**Avis de la mission régionale d'autorité environnementale
sur le projet de déclaration d'utilité publique
de renouvellement urbain
du secteur dit de la "petite République"
à Tournefeuille (Haute-Garonne)**

N°Saisine : 2021-9284

Avis émis le 10 juin 2021

Carte S7 : Localisation de la parcelle de reboisement
Carte de localisation de la mesure compensatoire p.292

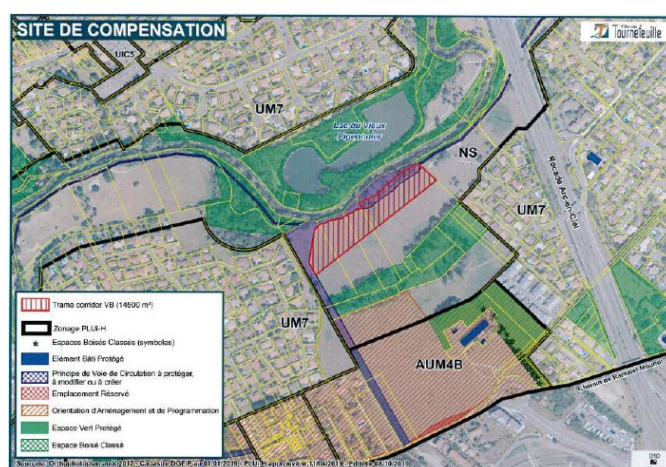
La trame verte et bleue de l'agglomération toulousaine¹² intègre ce boisement comme réservoir d'intérêt local qui fait partie du corridor de milieu boisé à préserver longeant l'Ousse. Mais aucune analyse détaillée des fonctionnalités de cette trame n'est réalisée pour la faune. La présence du chevreuil laisse pourtant penser que ce boisement joue encore un rôle. Cette analyse permettra d'avoir une représentation des déplacements des espèces en présence et de mieux appréhender l'impact de la destruction des boisements. Si nécessaire, le projet devra être adapté en tenant compte des conclusions de cette analyse.

La MRAe recommande de compléter l'analyse des continuités écologiques par une approche plus locale, afin de mieux appréhender le déplacement actuel des espèces et leurs déplacements futurs dans le cadre de l'aménagement des trois séquences, et si besoin d'adapter les mesures ERC en conséquence.

Elle recommande que le secteur de prairie de fauche retenu pour la mesure compensatoire des boisements fasse l'objet d'une prospection de terrain préalable, afin de confirmer l'absence de flore protégée sur le secteur retenu et d'évaluer sa fonctionnalité écologique, avant d'en envisager le reboisement. Le cas échéant il conviendra d'envisager un autre site pour la compensation au
